Plan directeur de mise en valeur du secteur Bridge-Bonaventure

Annexes sous forme de diaporama accompagnant le mémoire de l'association Ski de fond Montréal

Présentation de Ski de fond Montréal

COUPE B - en été
P.A.E.

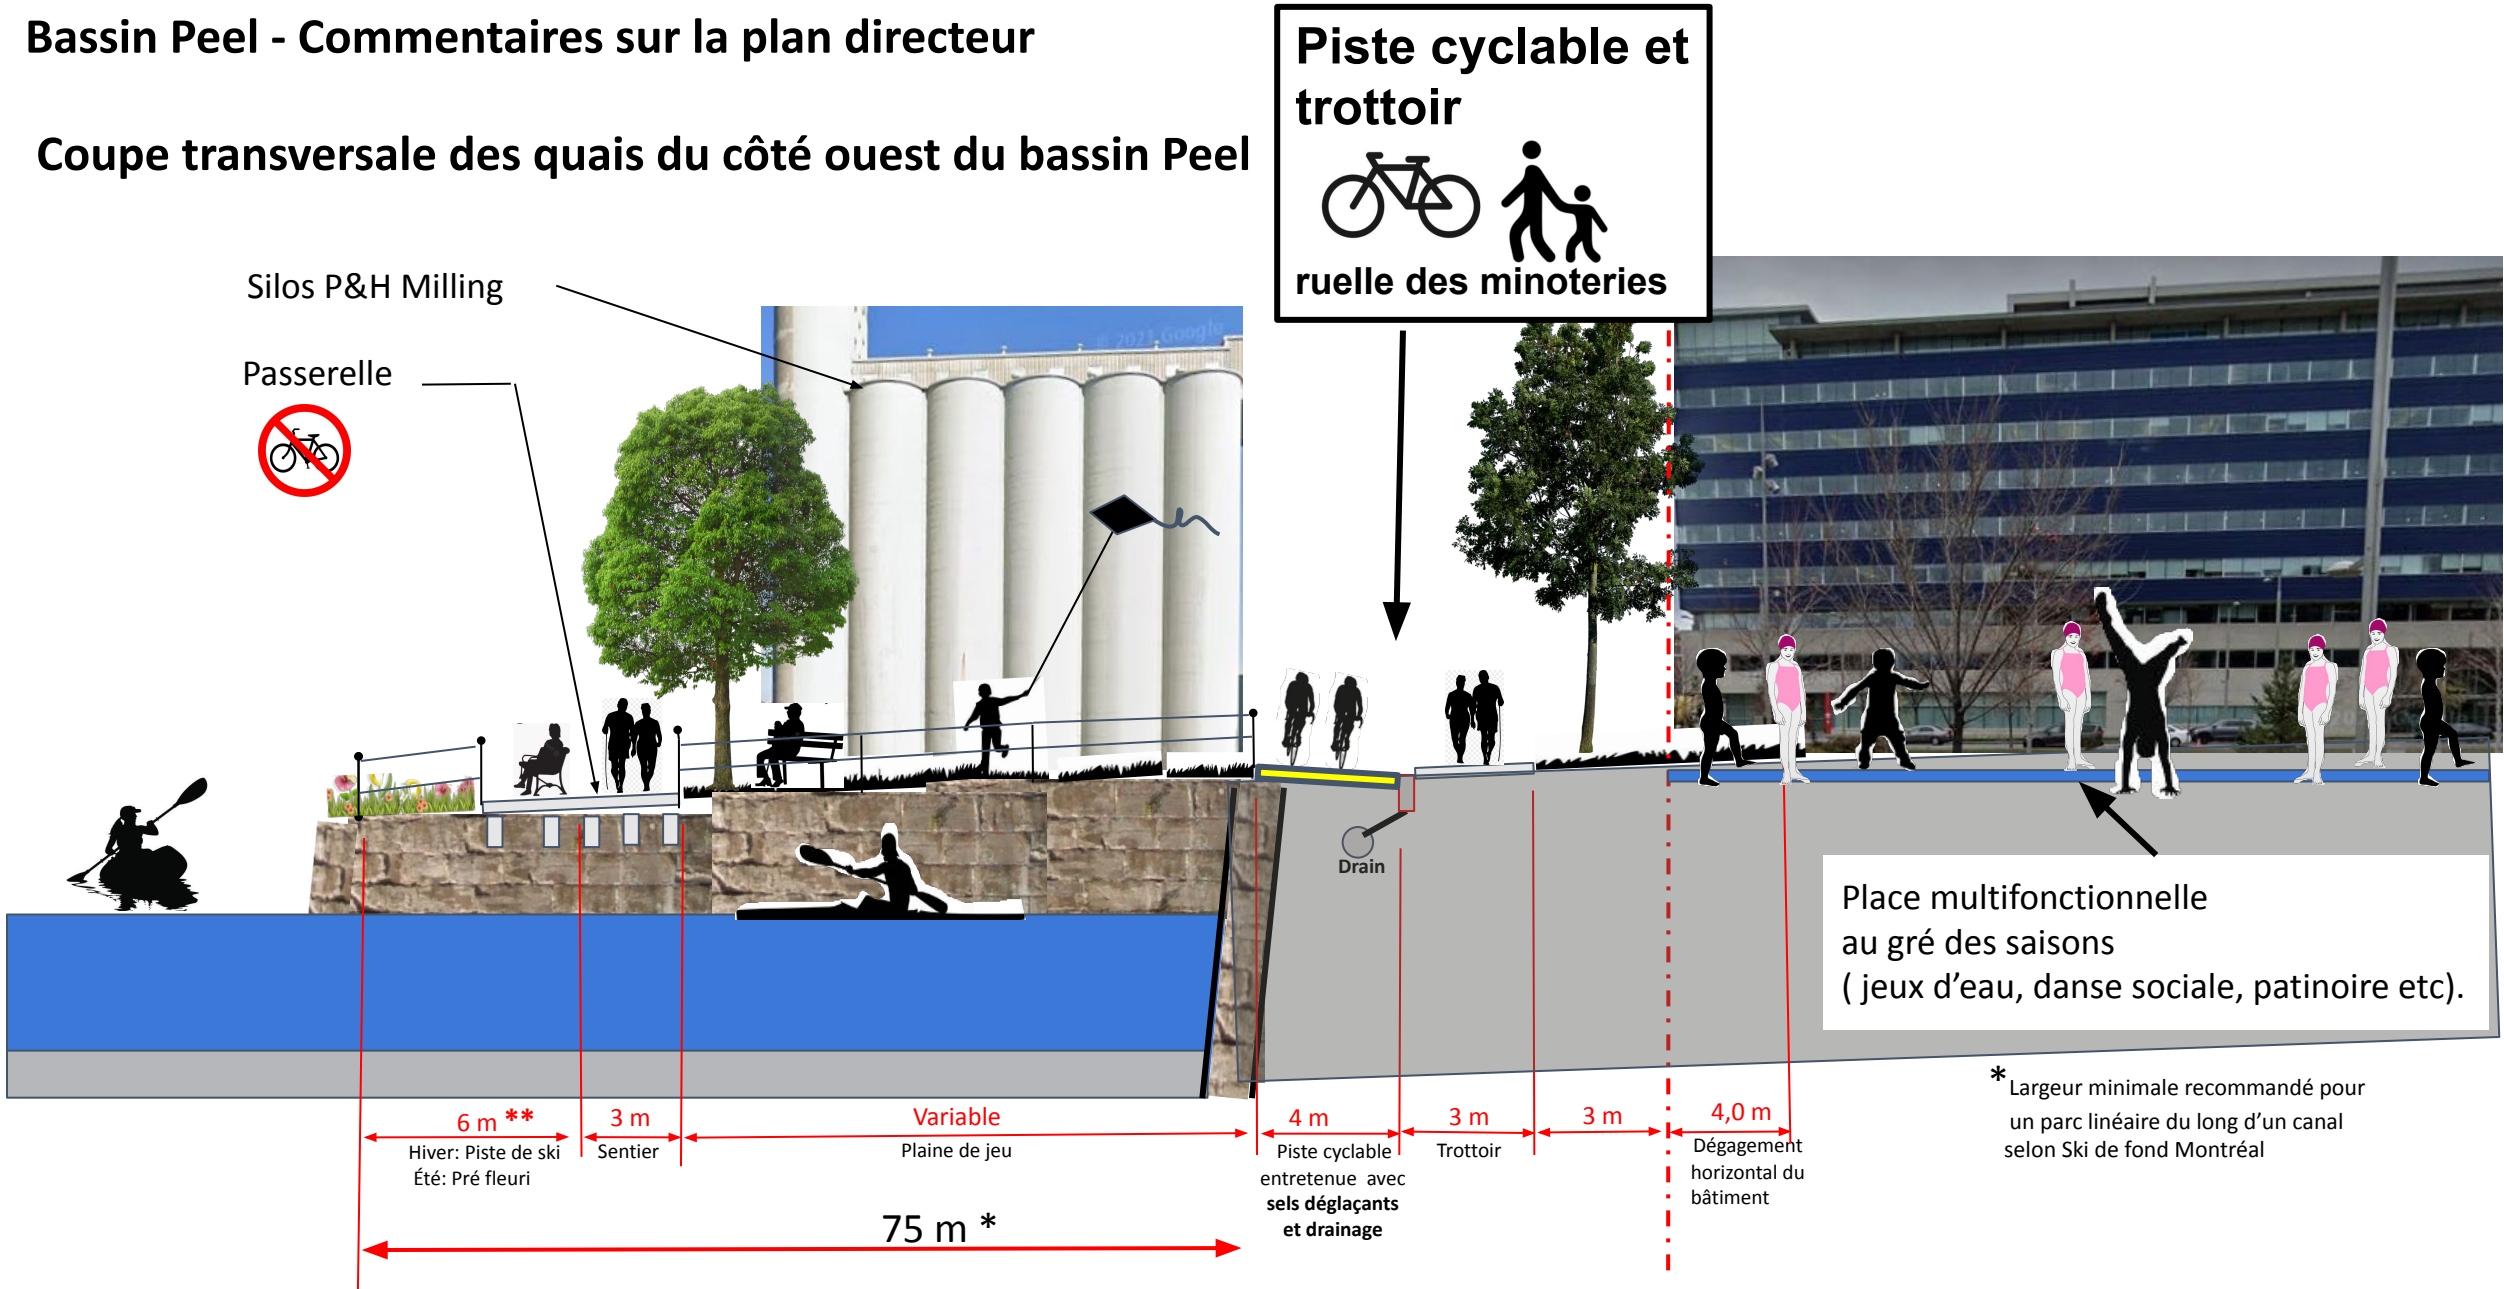
* Largeur minimale recommandée pour un parc linéaire du long d'un canal selon Ski de fond Montréal

COUPE B - en hiver
P.A.E.

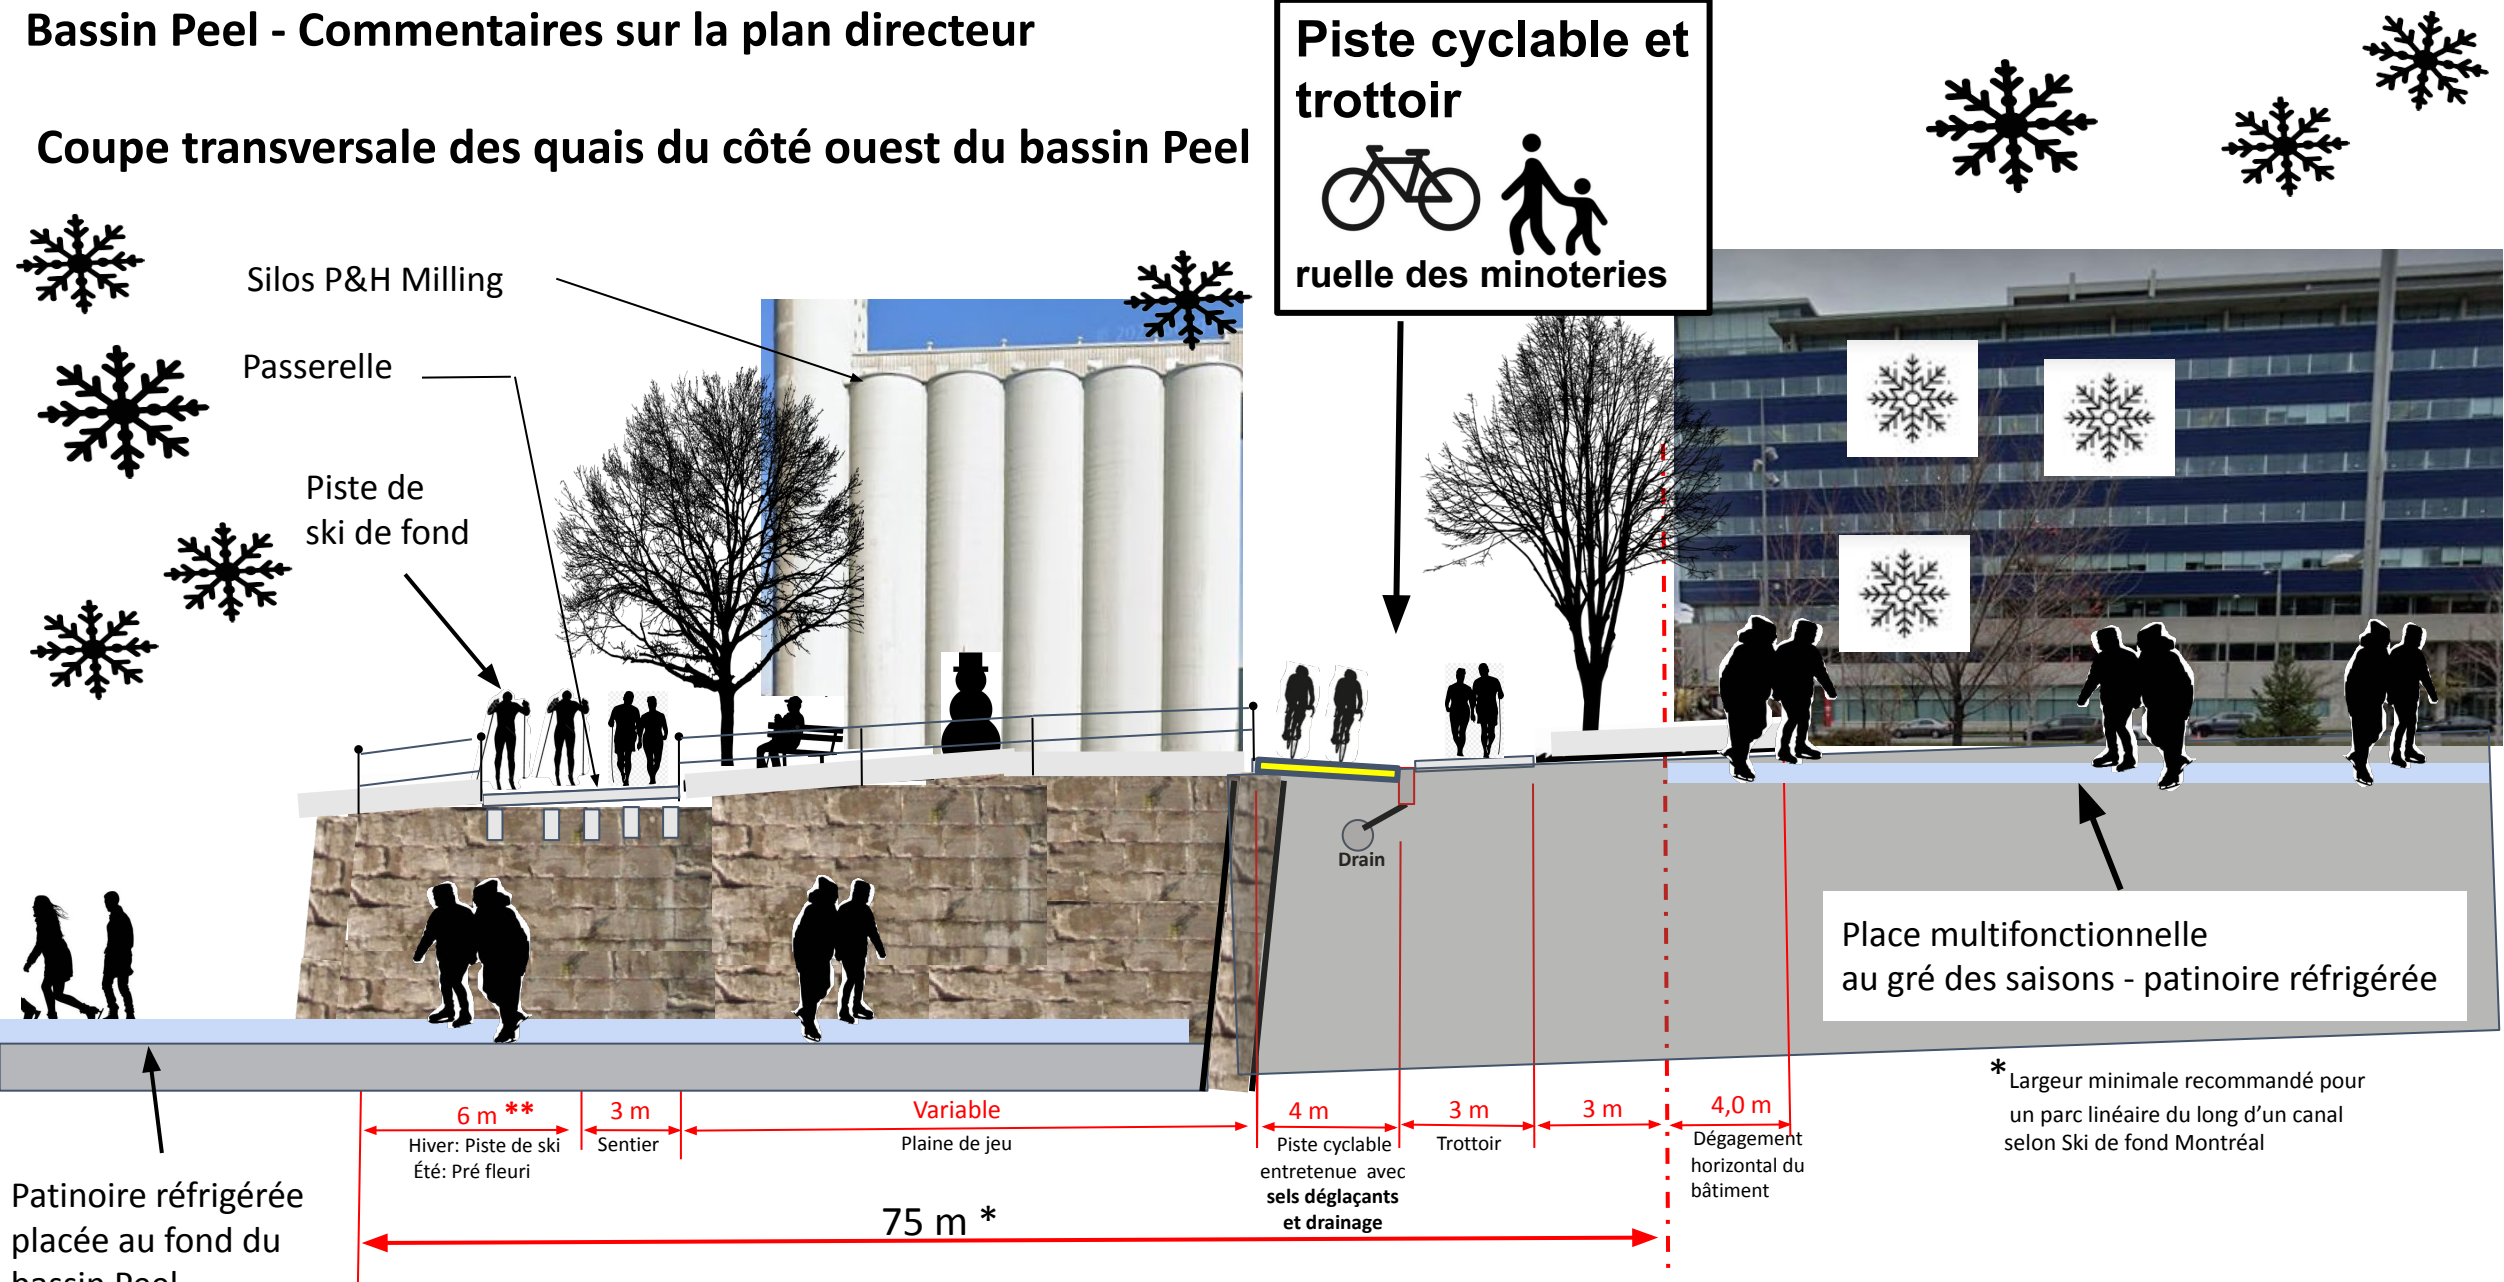
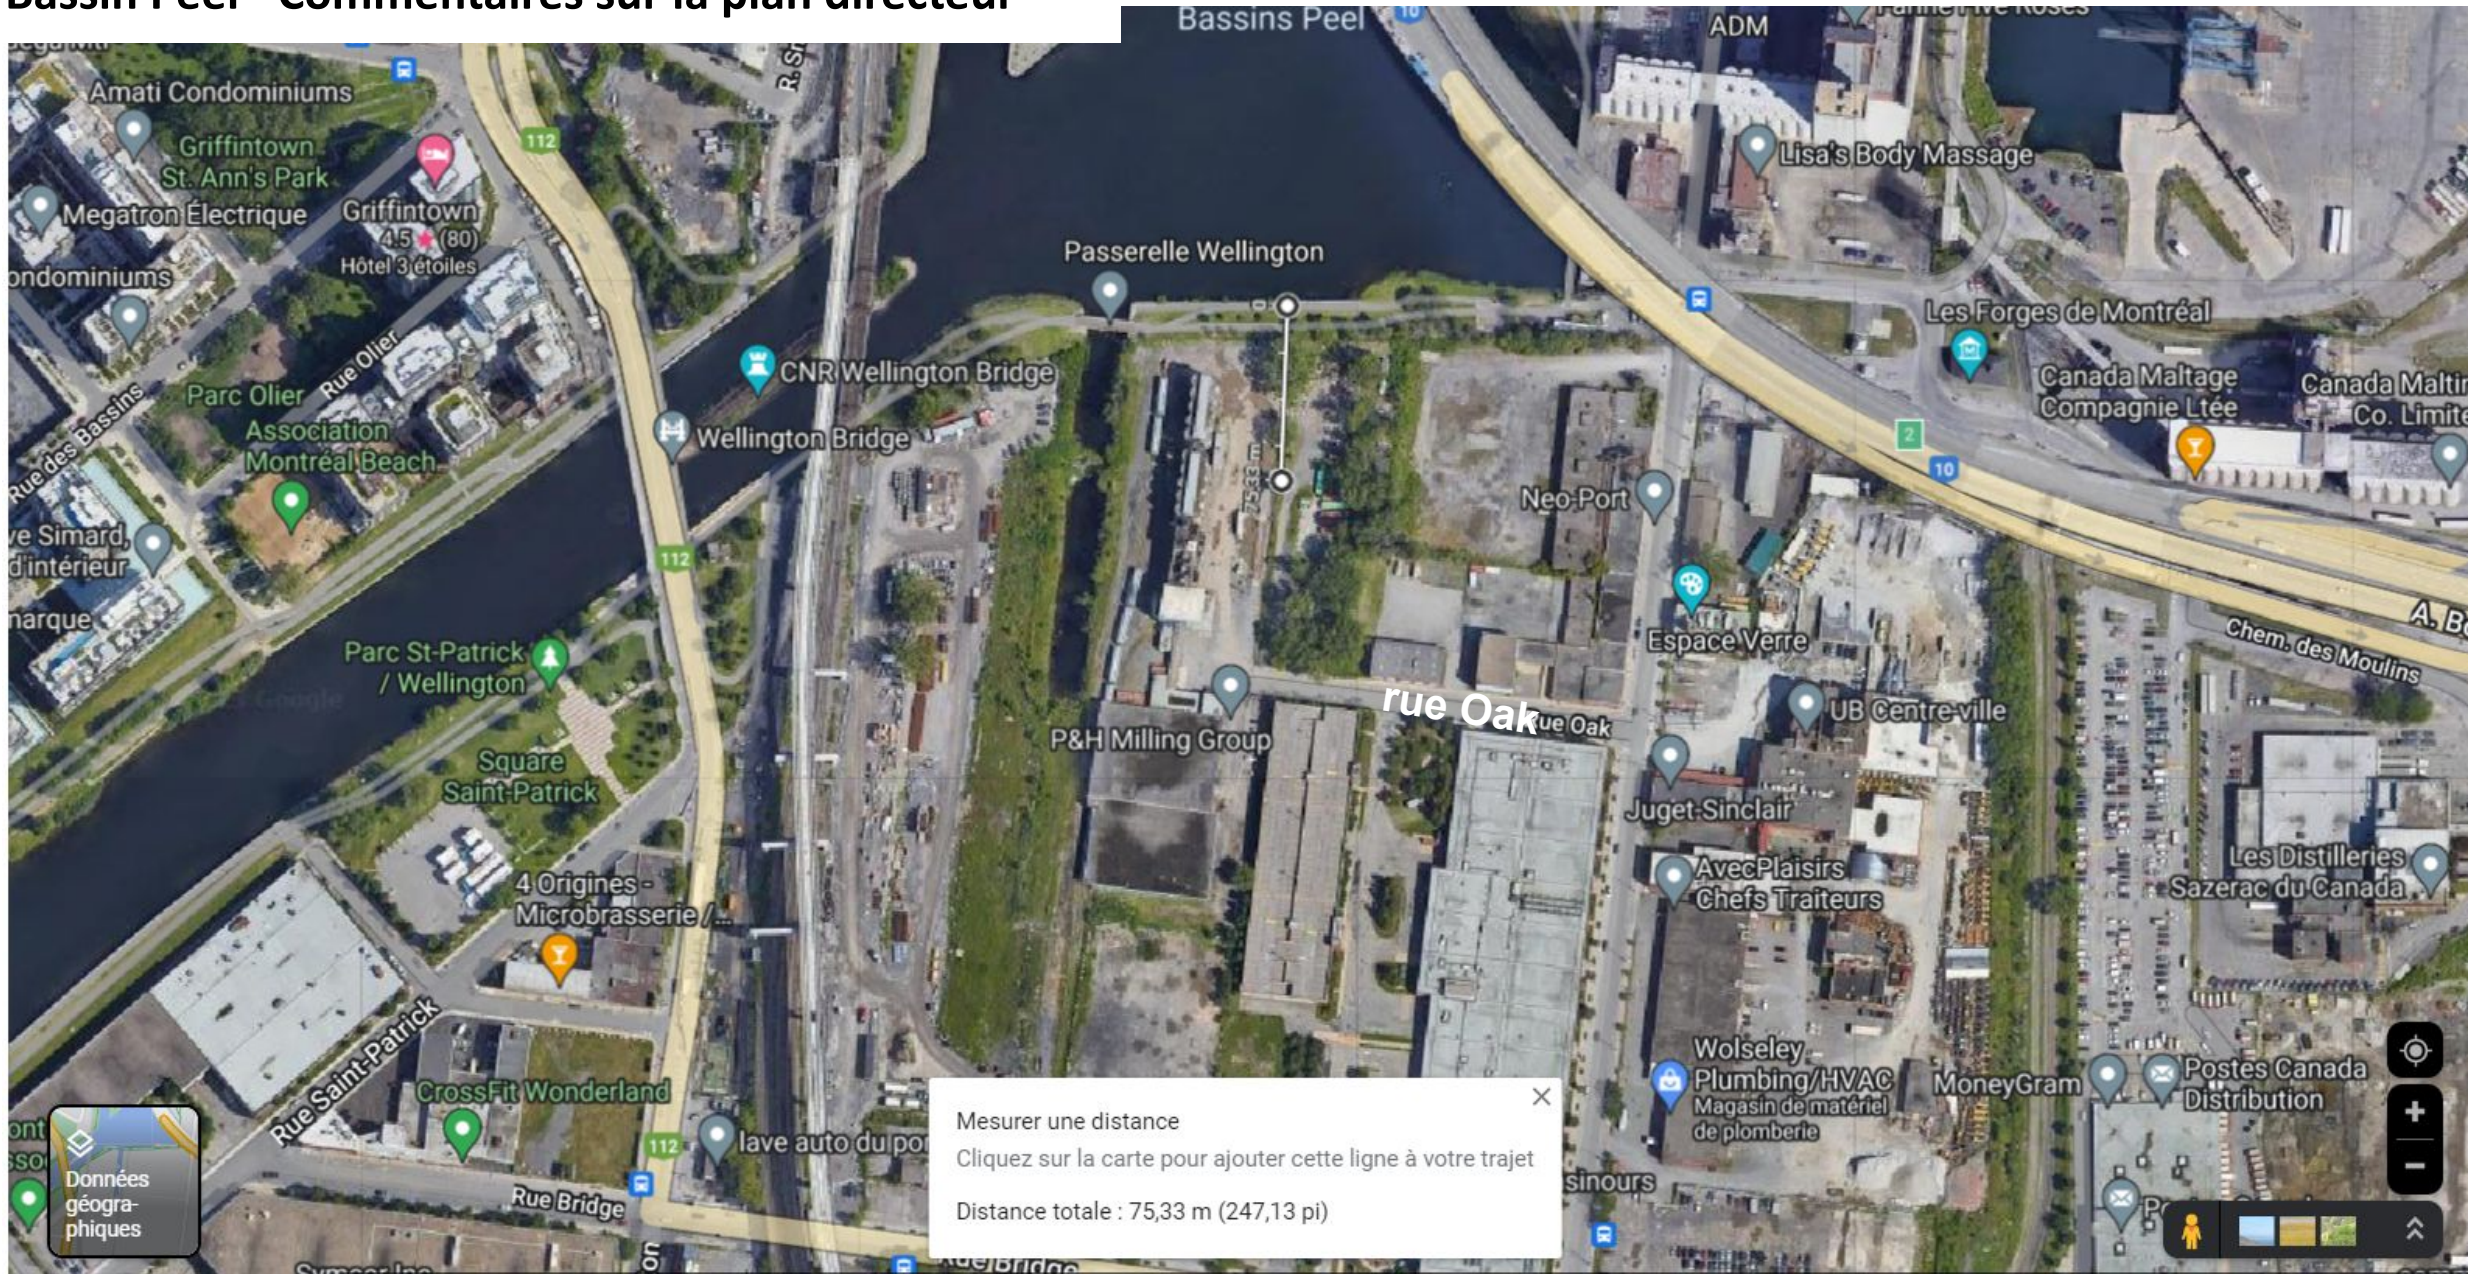
* Largeur minimale recommandée pour un parc linéaire du long d'un canal selon Ski de fond Montréal

- Bain portuaire

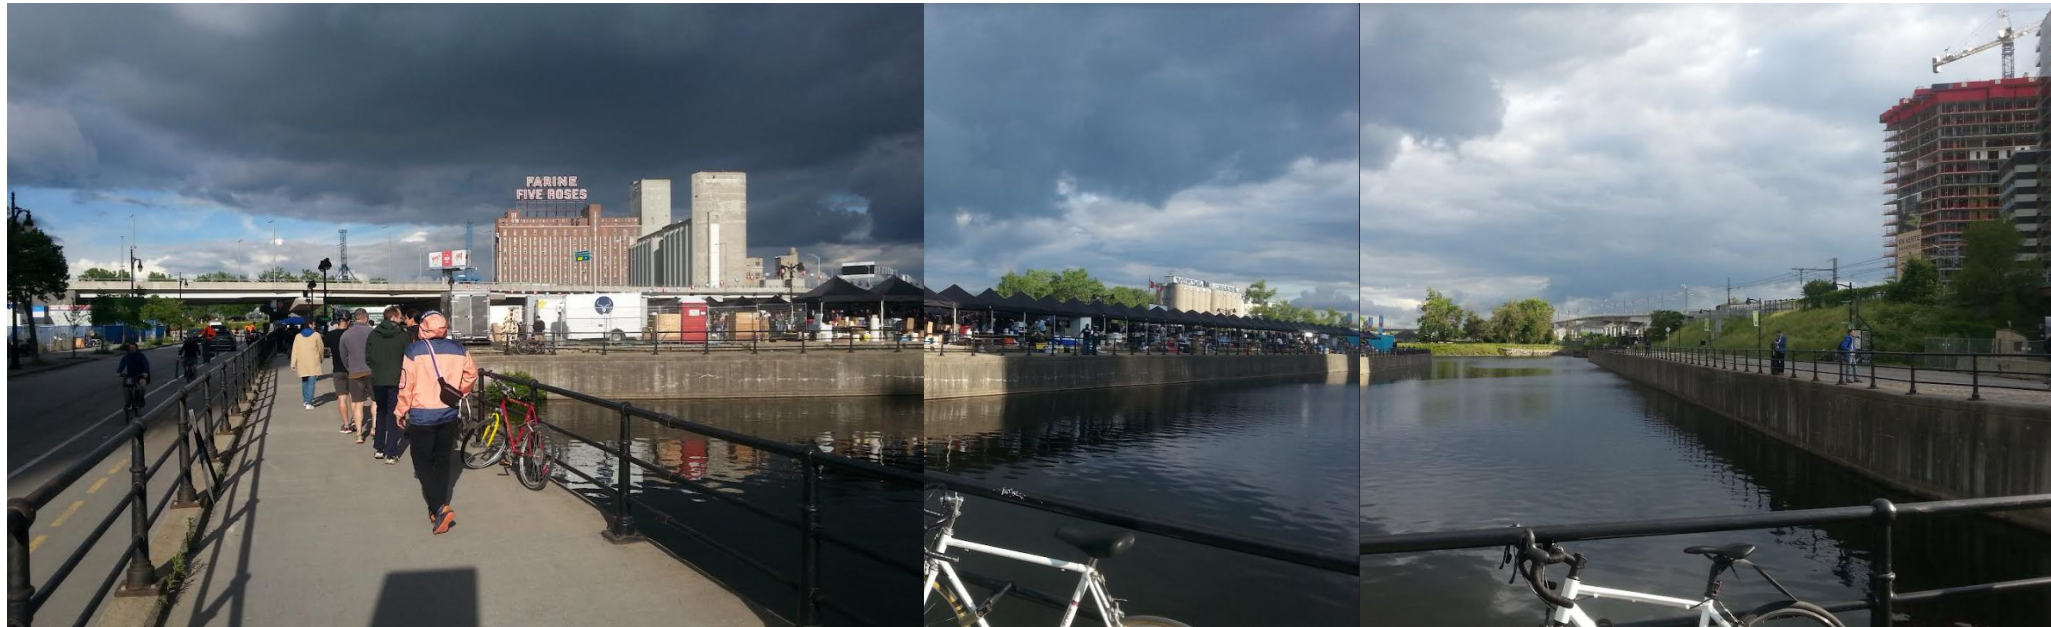
Nous proposons que le bain portuaire montré au plan directeur soit amovible et que sa localisation soit placée au *Quai à farine*, près de l'extrémité sud de la rue Peel (intersection des rues Brennan et de la Commune).

Le bain sur barges, étant amovible, permettrait un usage plus polyvalent de lieux et une plus grande flexibilité événementielle. Le bain portuaire pourrait être déplacé à divers endroits le long du canal Lachine au cours de l'été. Les barges seraient munis d'un système de filtration garantissant une bonne qualité de l'eau.
